朝陽公園地下停車場B 1 F 增設與修改示意圖(現況圖)

朝陽公園地下停車場B2F增設與修改示意圖(現況圖)

朝陽公園地下停車場B3F增設與修改示意圖(現況圖)

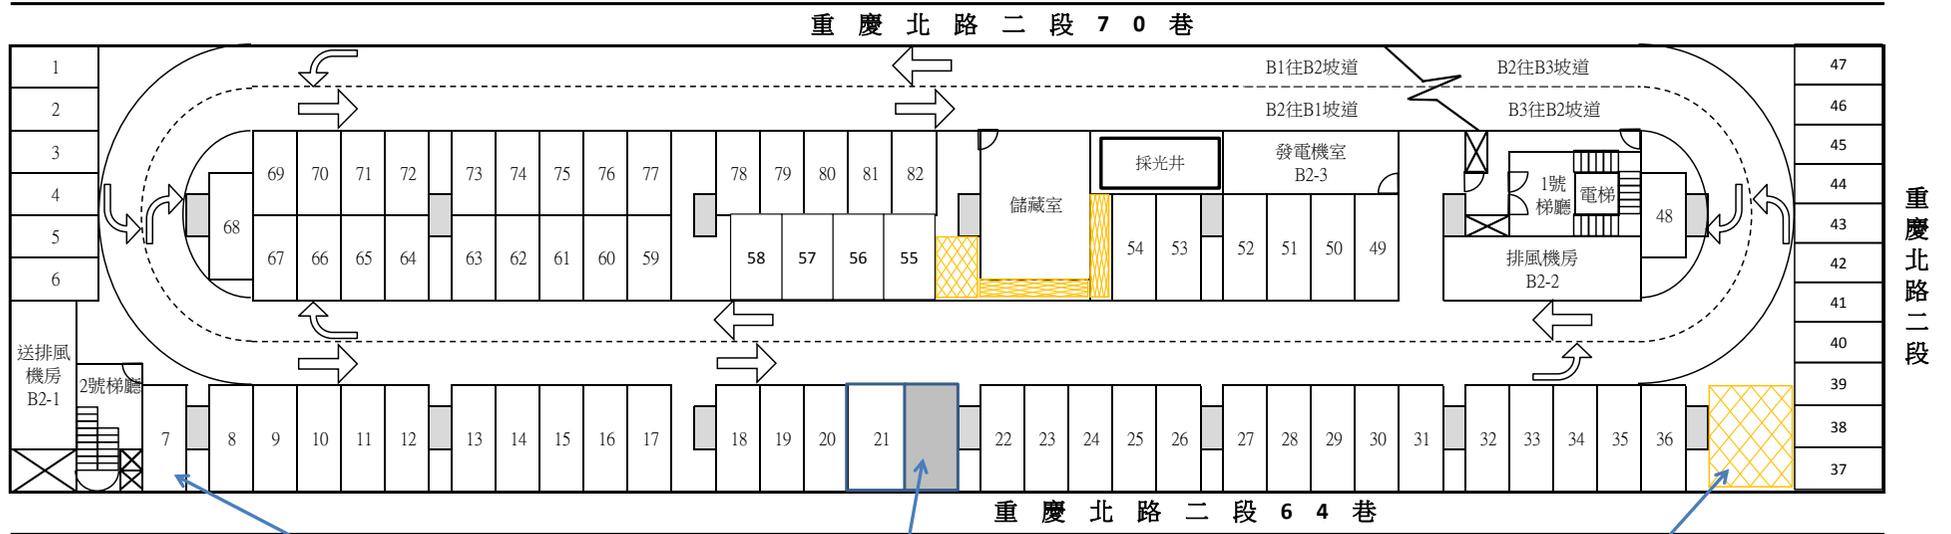
此格位周邊柱面、末端牆面及格位上方，應增設與懸掛「**請注意車輛與格位寬度**」(牌面100*40cm)牌面。另廠商須修繕已受損牆面，並加設必要相關之周邊安全等設施(如防撞

14~16格(3格)增設充電柱

19~22號格位(4格)，廠商須重新繪設調整為「孕婦及育有6歲以下兒童專用停車位」4格，原23、25、27格位改為一般格位，並依規範設置牌面。另專用格位寬度需2.5公尺以上，故該4格需調整寬度。22格位旁之地面由廠商須整鋪為柏油

47號格位往前移動約60公分(含輪擋)

備註：本樓層**格位編號**應依「朝陽公園地下停車場B 1 F 示意圖(調整後)」設置。

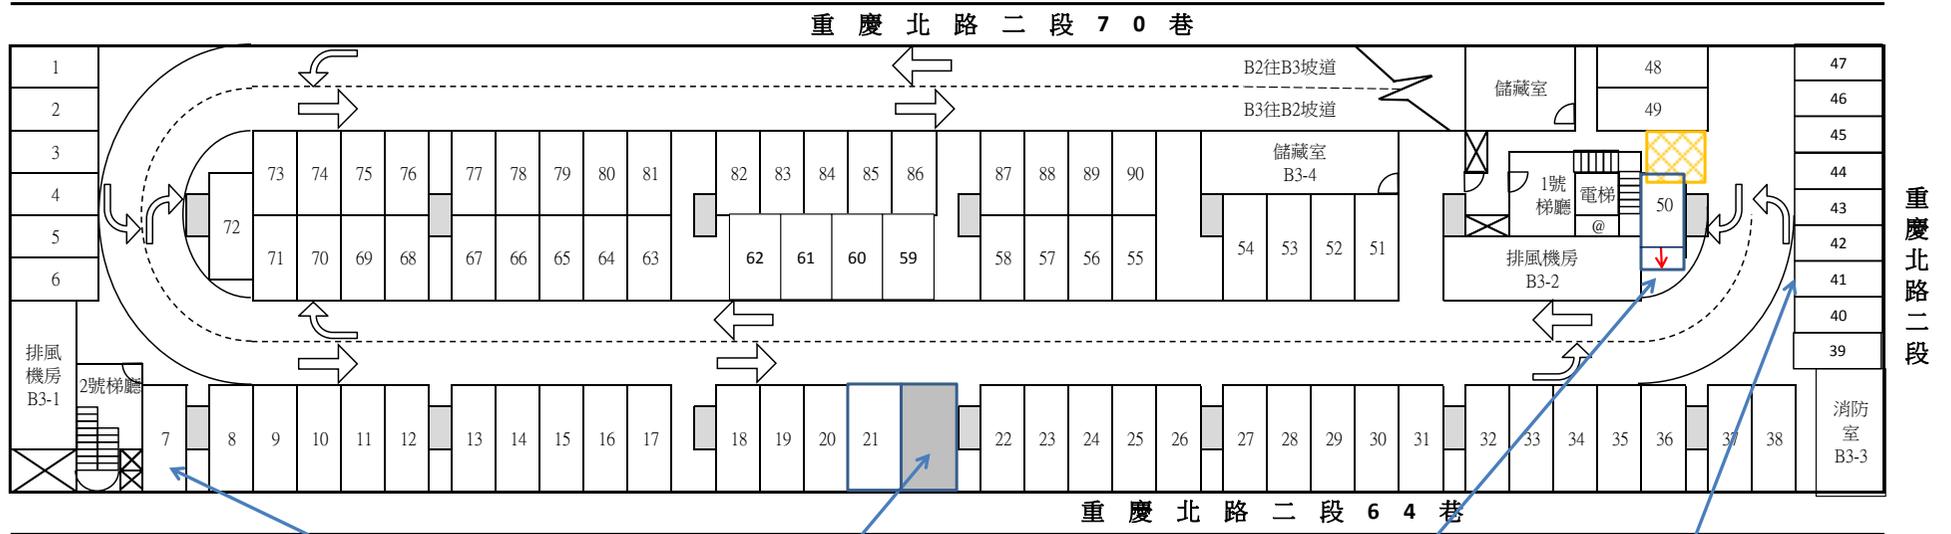
此格位周邊柱面、末端牆面及格位上方，應增設與懸掛「**請注意車輛與格位寬度**」(牌面100*40cm)牌面。另廠商須修繕已受損牆面，並加設必要相關之周邊安全等設施(如防撞

此格位恢復為一般格位，提供車輛停放。該地面廠商須整鋪為柏油地面。

備註：本樓層**格位編號**應依「朝陽公園地下停車場B2F示意圖(調整後)」設置。

廠商須增繪設黃網區。

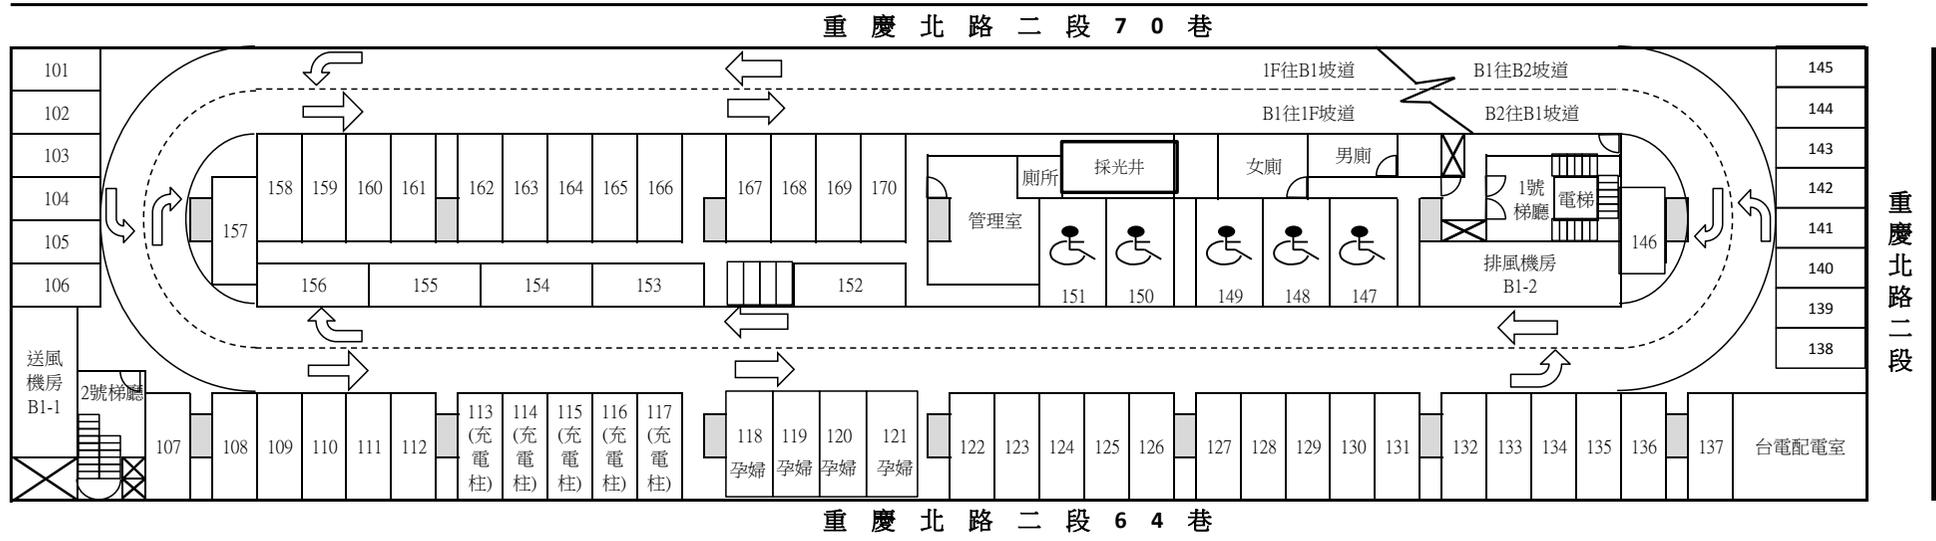
此格位周邊柱面、末端牆面及格位上方，應增設與懸掛「**請注意車輛與格位寬度**」(牌面100*40cm)牌面。另廠商須修繕已受損牆面，並加設必要相關之周邊安全等設施(如防撞

此格位恢復為一般格位，提供車輛停放。該地面廠商須整鋪為柏油地面。

- 1、第50號格位往前移動約70公分(含輪擋)，另對於該格位旁之控制盤體，廠商須加設必要相關之周邊安全等設施(如防撞條)。
- 2、第50號格位後方，廠商須劃設黃網區。
- 3、第48號格位，廠商須將原有車輪擋往後移動約20公分。

39號及47號格位，調整格位寬度為2.5公尺。其餘格位(40號-46號)採平均分配格位

備註：本樓層**格位編號**應依「朝陽公園地下停車場B3F示意圖(調整後)」設置。
